"WODOCIĄGI PUŁAWSKIE" Sp. z o.o.

TI/ 2393 / 272 /2020

**dotyczy: przetargu nieograniczonego na zaprojektowanie i wybudowanie obiektów budowlanych dla inwestycji pn.: „Optymalizacja ciśnienia wody w os. Górna Niwa, Piaski, Górna - Kolejowa i ul. Lubelska” w Puławach.**

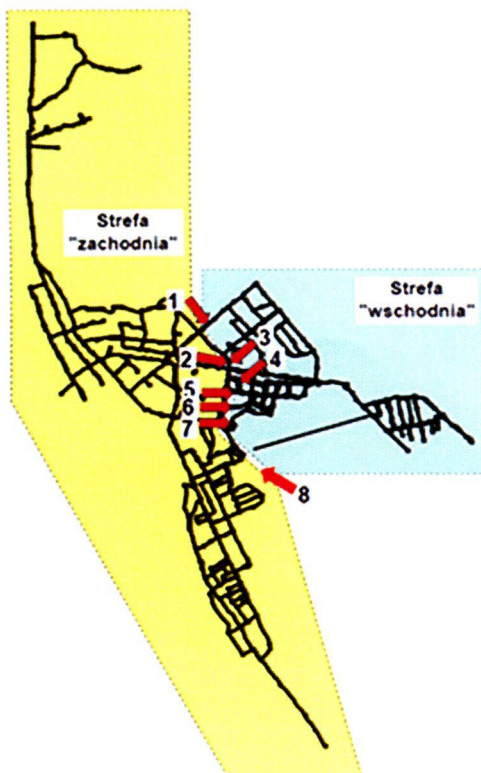
Czy dopuszczalna na etapie projektowania jest zmiana lokalizacji pompowni (np. pompownia przy skrzyżowaniu ul. Sosnowej i Skowieszyńskiej lub nowe pompowanie strefowe wprost na pompowni ujęcia wody i wykonanie nieznacznej długości przewodu tranzytowego do odgałęzienia wodociągu na rejon ul. Górną-Kolejową)?

Zamawiający dopuszcza zaproponowaną zmianę lokalizacji pompowni z zastrzeżeniem, że zestaw pompowy musi być zasilony w wodę ze strefy „wschodniej”. Nie dopuszcza się zasilania urządzeń pompowni ze strefy „zachodniej” o obniżonym ciśnieniu. (Po lewej schemat podziału sieci na strefy „wschodnią” i „zachodnią” wraz z liczbowym oznaczeniem zamkniętych zasuw rozdzielających obie strefy). Zamawiający nie dopuszcza wykonania przewodu tranzytowego i nowego pompowania strefowego wprost z pompowni ujęcia wody.
